verlengen gronddam met duiker waterloop 2-10-1-2, achter Oomsdijk 2 te Markelo

De aanvraag betreft het verlengen van twee bestaande duikers met gronddammen ter lengte van 10 meter per duiker in de waterloop 02100102. Een duiker bevindt zich tussen de percelen kadastraal bekend als Markelo, sectie M, nummers 104 en 108. De tweede duiker bevindt zich tussen de percelen kadastraal bekend als Markelo, sectie M, nummers 107 en 111.

BESLUIT

Verlengen duikers in de 2-10-1-2

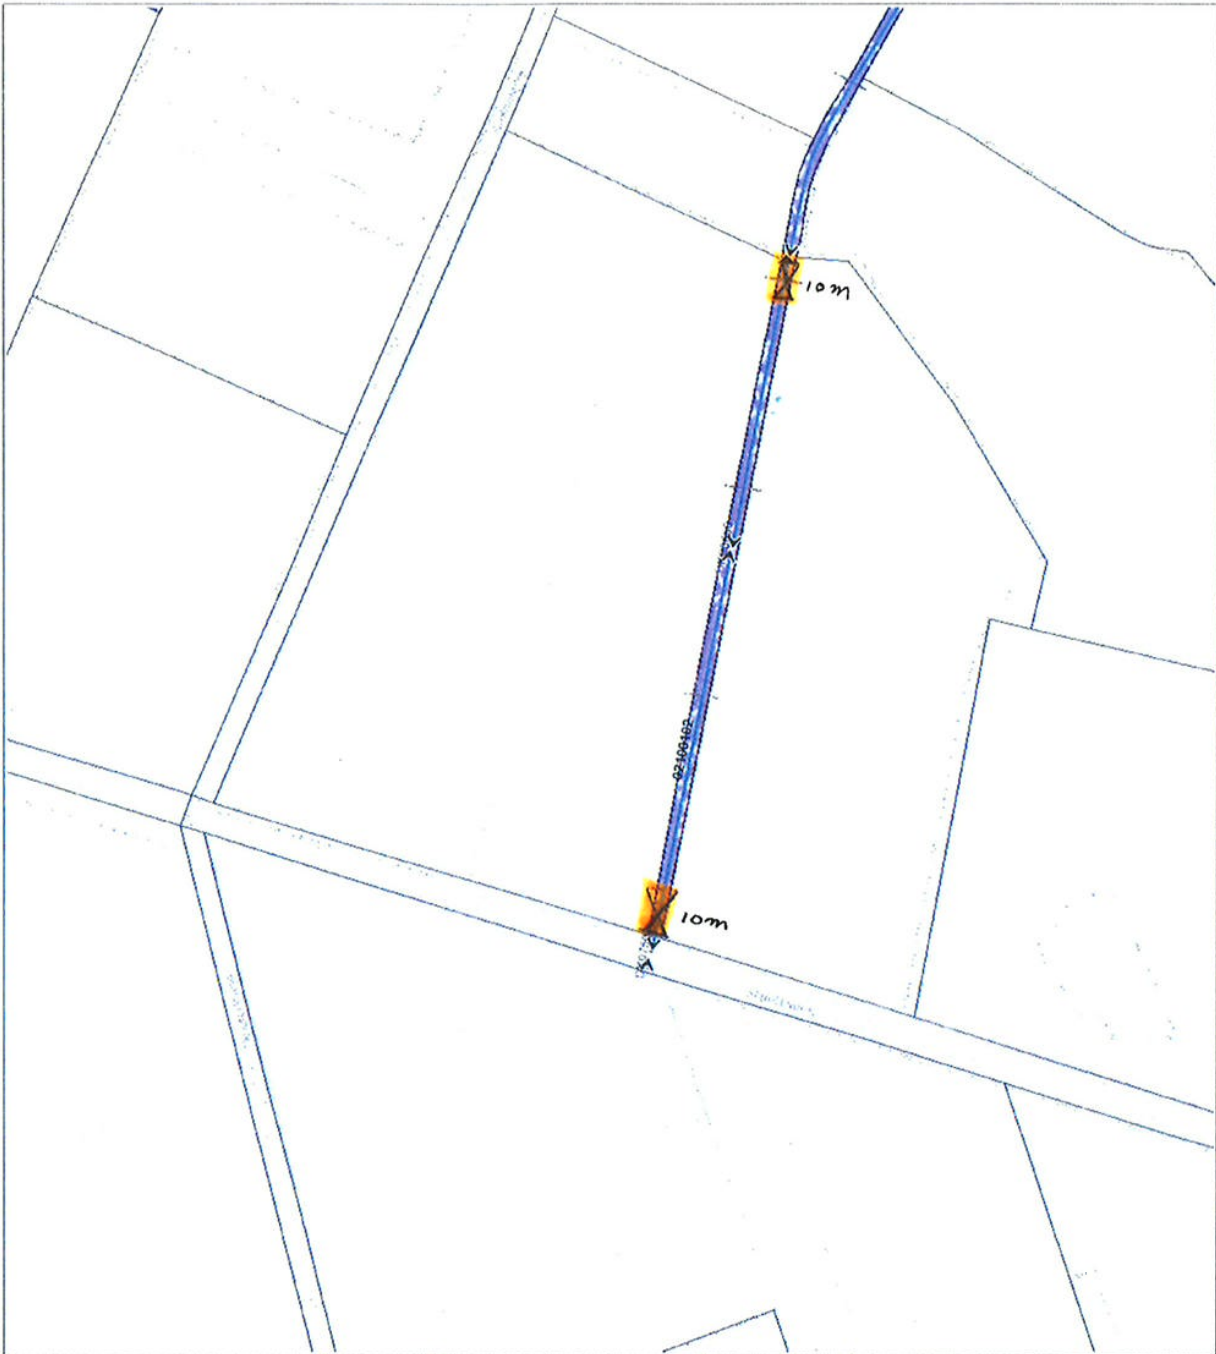
1. De inwendige diameter van de duiker moet tenminste 0,5 meter bedragen.
2. De binnenonderkant van de duiker moet op een hoogte van 8,90 meter + N.A.P. worden gelegd.

3. De bestaande duikers mogen maximaal met 10 meter verlengt worden.
4. Bij eventueel toepassen van meerdere duikerelementen, moeten deze waterdicht op elkaar worden aangesloten, door toepassing van rubber ringen bij beton of (steek)moffen bij toepassing van PVC.

5. De taluds van de gronddam moeten vanaf de bodem met stapelzoden worden opgezet, onder een hoek van 1:2 of flauwer en in de afgeronde vorm vloeiend aansluiten bij de taluds van de waterloop.

6. De stapelzoden moeten hierbij tot 0,50 meter boven het waterpeil reiken.
7. Eventuele overige (hemel)waterafvoeren, die op de waterloop uitmonden, dienen ter plaatse van de te leggen duiker te worden aangesloten op de waterloop.
